**Avis délibéré de la mission régionale
d'autorité environnementale Auvergne-Rhône-Alpes
relatif au projet de parc éolien de Bransat et de Laféline
présenté par la société ABO WIND
sur les communes de Bransat et de Laféline
(département de l'Allier)**

Avis n° 2019-ARA-AP-781

1. Illustration: Plan du projet - Source : dossier

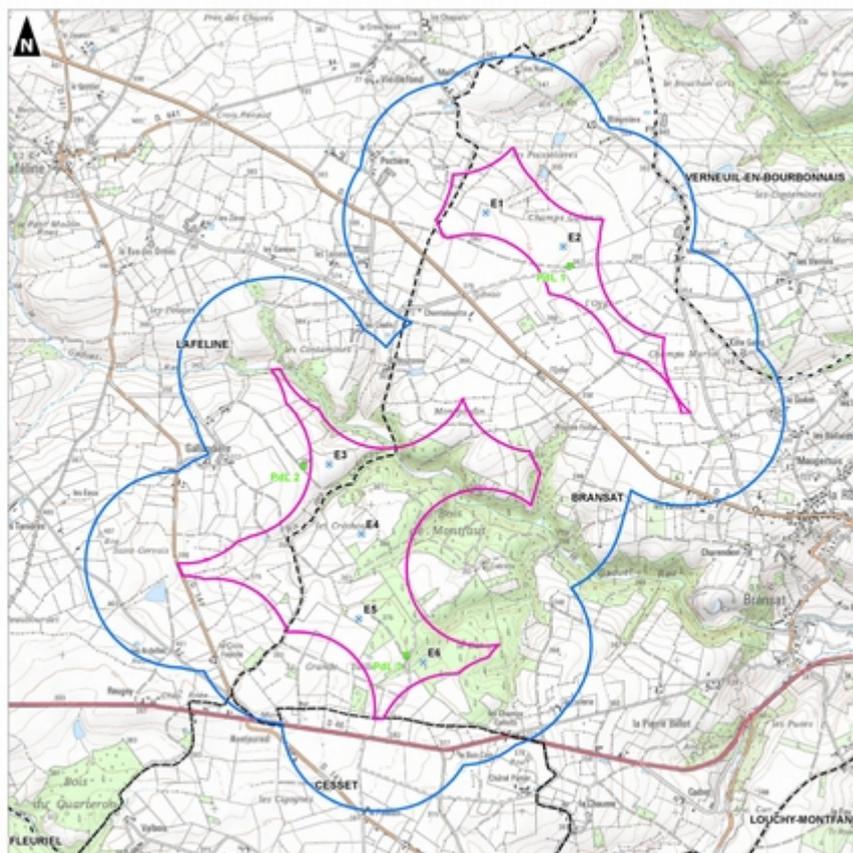
Concernant l'avifaune, dans la variante retenue, les éoliennes E3 et E4 restent situées dans une zone à enjeux forts (couloir de migration principal), ce qui ne permet pas un évitement substantiel des impacts. À ce sujet, l'autorité environnementale relève que le porteur de projet n'a pas suivi la recommandation du volet écologique de l'étude d'impact qui consistait à éviter d'implanter des éoliennes au niveau des axes de migration principaux et également au niveau des haies bocagères (pièce 4 – volet 1, p. 98).

Concernant l'éolienne E4, le porteur de projet n'a pas non plus suivi la recommandation d'éviter la création de chemin d'accès, de travaux ou de passage lors du chantier au niveau des boisements, haies, prairies, mares et fossés (pièce 4 – volet 1, p. 67). En effet, le chemin d'accès à cette éolienne traverse le Ris des Créchoux, au niveau duquel un habitat d'intérêt communautaire a été identifié (Chênaies-Charmaies subcontinentales) et qui présente par ailleurs un niveau d'enjeu très fort concernant les amphibiens (pièce 4 – volet 1, p. 134). **L'Autorité environnementale recommande d'étudier la possibilité d'un autre chemin d'accès, avec un trajet qui ne traverserait pas le Ris des Créchoux notamment afin de limiter les impacts sur cet habitat.**
